URBANISME GENEVOIS

Concours d'idées pour l'aménagement du haut de la Rue de la Fontaine, à Genève, en connexion avec la terrasse de l'Evêché.

Extrait du Rapport du jury.

CONCOURS D'IDÉES POUR L'AMÉNAGEMENT DU HAUT DE LA RUE DE LA FONTAINE, A GENÈVE

1er rang : projet « Debout !... les pierres », M. *J.-H. Schurch*, architecte, à Genève.

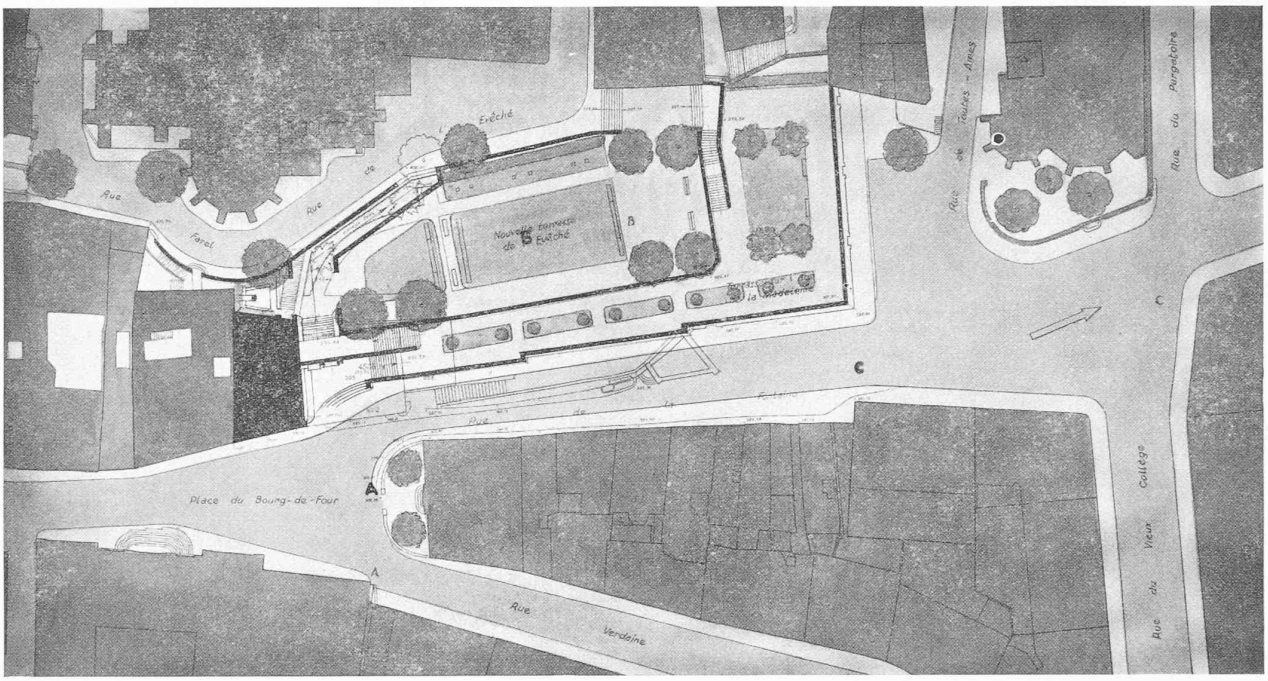
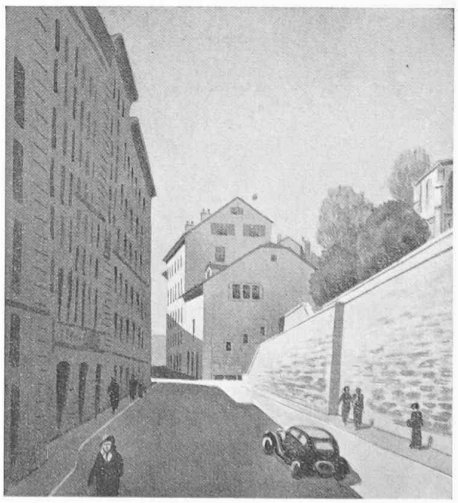
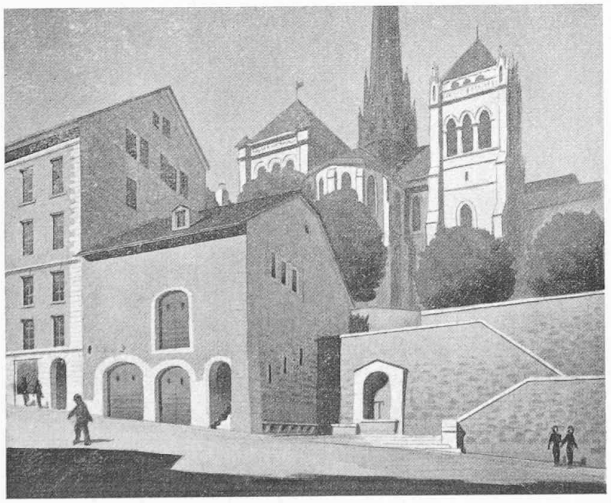
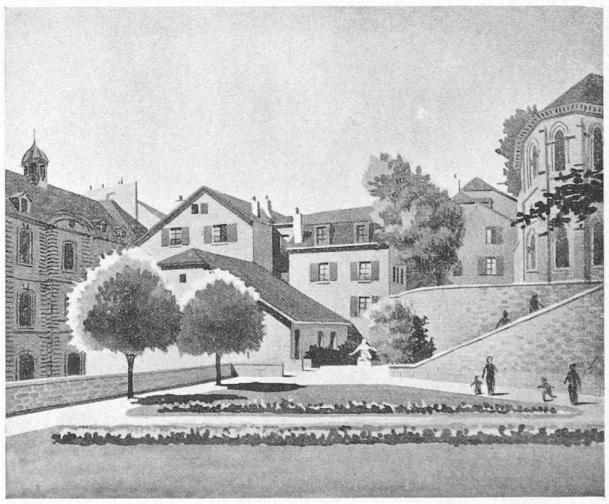
Ce projet qui fait preuve de sensibilité chez son auteur, est présenté avec beaucoup de soin et de goût. Le jeu d'escaliers de caractère monumental, à proximité des Degrés de Poules, semble dicté par une recherche purement architecturale et manque de justification. Les dimensions proposées sont démesurées. La présence de ces escaliers nuirait au caractère ancien des Degrés de Poules. De plus, il n'est pas souhaitable de remplacer par un escalier la rampe d'accès à la terrasse inférieure. Ce projet présente l'inconvénient de nécessiter la reconstruction presque totale du mur de soutènement de la terrasse de l'Evêché, au-dessus de la rue de la Fontaine et d'être, de ce fait, d'une réalisation coûteuse à l'excès. Les petits décrochements dans le mur de la rue de la Fontaine, qui sont prévus en vue de l'établissement du double escalier proposé, n'apportent pas un élément architectural intéressant et sont de nature à rompre l'harmonie calme de ce mur.

L'aménagement de la cour au sommet des Degrés de Poules, heureusement lié avec la terrasse, est d'une présentation agréable, mais l'idée d'un bassin sur cet emplacement ne semble pas très indiquée. L'accès de la rampe supérieure, sur la rue de l'Evêché, s'écarte du sens normal de la circulation auquel a répondu historiquement la création de l'escalier des Degrés de Poules. De plus, la présence d'une rampe présentant une pente manifestement excessive, en lieu et place d'un escalier, est critiquable. L'emplacement de la fontaine est bien choisi.

2e rang : projet « Remparts », de M. *Cl. Grosgurin*, architecte, à Genève.

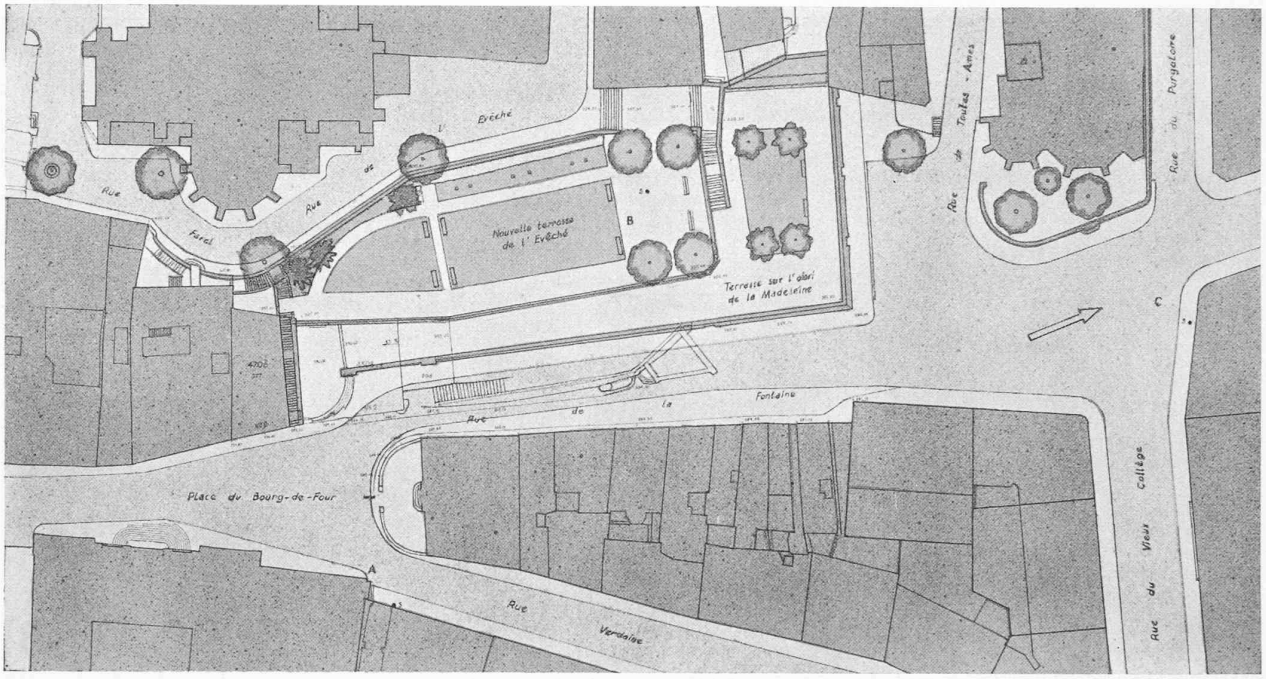
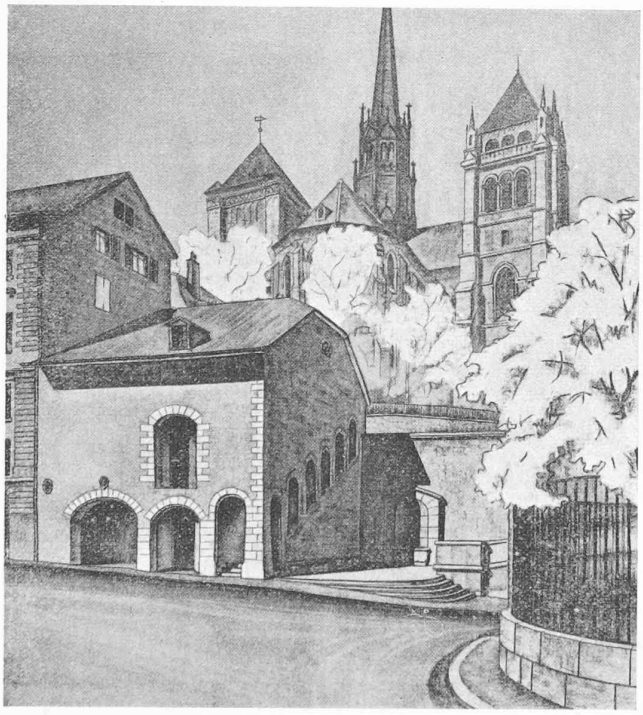
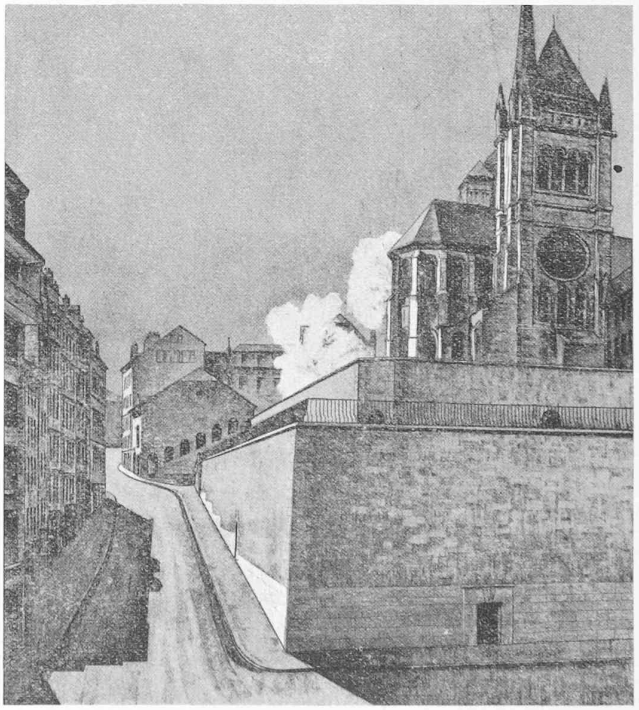
Ce projet répond aux diverses conditions du programme et il est correctement présenté. Bien qu'il n'apporte pas d'idée nouvelle particulièrement intéressante, il a l'avantage d'une certaine clarté et de dégager au maximum le chevet de la cathédrale. La recherche d'un plan horizontal pour la prolongation de la terrasse inférieure se terminant par une rampe de 15 % — qui est d'une pente excessive — est dépourvue de justification, et cela d'autant plus que cette rampe aboutit à des marches d'escaliers. La perspective prise du point C. montre plus particulièrement que la solution proposée n'exprime pas suffisamment le caractère de voie d'accès de cette rampe à la terrasse inférieure.

Le détail architectural n'est pas heureux. L'éclairage de l'escalier des Degrés de Poules, sur la face nord, part d'une idée juste, mais la solution architecturale proposée est peu satisfaisante ; elle serait, de plus, d'une réalisation technique difficile. Le maintien de la cour supérieure, conservée comme une cour fermée, et rétrécie par le système d'escaliers envisagé, est critiquable. L'escalier est bien dans le sens du courant normal de la circulation. L'emplacement de la fontaine est bien choisi.

3e rang : projet « Forum », de M. *Jean Ellenberger* architecte.

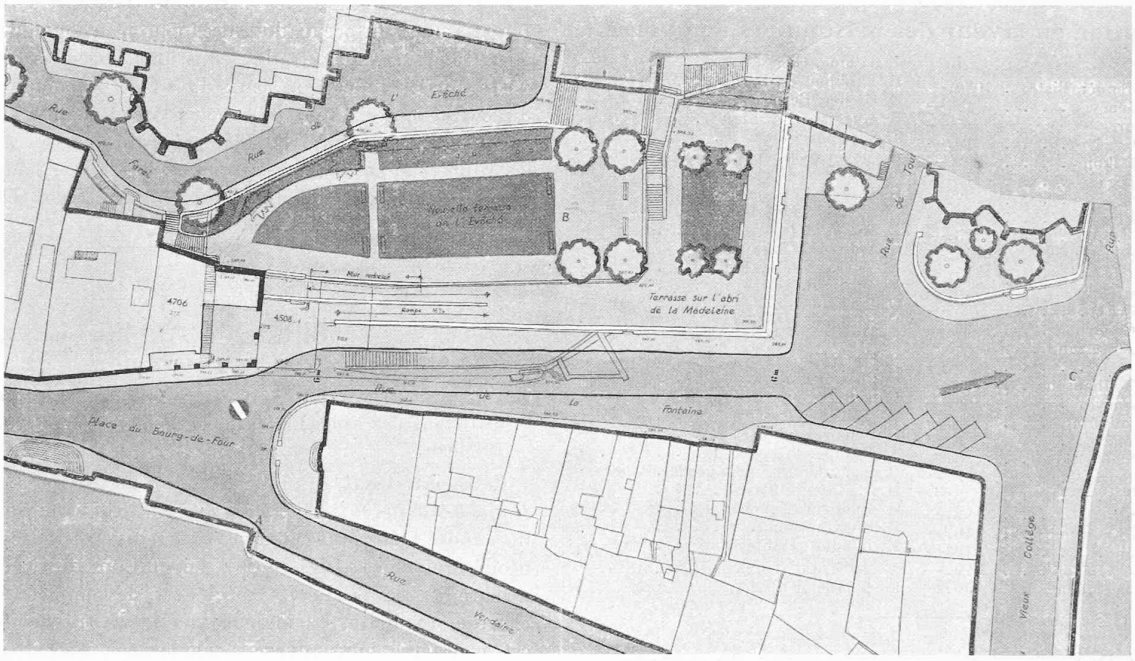
Ce projet, à la forme, enfreint l'art. 11, chiffre 1, al. 2 du programme, qui dispose que le corps du bâtiment des anciennes Ecuries côté sud, doit être conservé intégralement. En effet, l'auteur a agrandi l'accès des Degrés de Poules et, ce faisant, en a modifié le caractère traditionnel. L'idée d'ajouter une travée peut se justifier par le désir de donner une meilleure proportion à la face est du bâtiment.

L'aménagement du rez-de-chaussée est en soi intéressante, mais elle s'écarte par trop du caractère historique du passage des Degrés de Poules.

La façade nord est insuffisamment étudiée.

L'idée d'une rampe desservant les deux terrasses est certainement intéressante, mais sa pente de 16 % est excessive.

Le maintien, à la partie supérieure de l'escalier, de sa fonction traditionnelle d'accès au chevet de Saint-Pierre, dans la direction de la chapelle de Rohan, est juste, et l'utilisation de la cour pour recevoir cet escalier — déjà indiquée dans le projet annexé au rapport officiel sur la Haute Ville — peut parfaitement se défendre.

L'emplacement de la fontaine est judicieusement choisi.
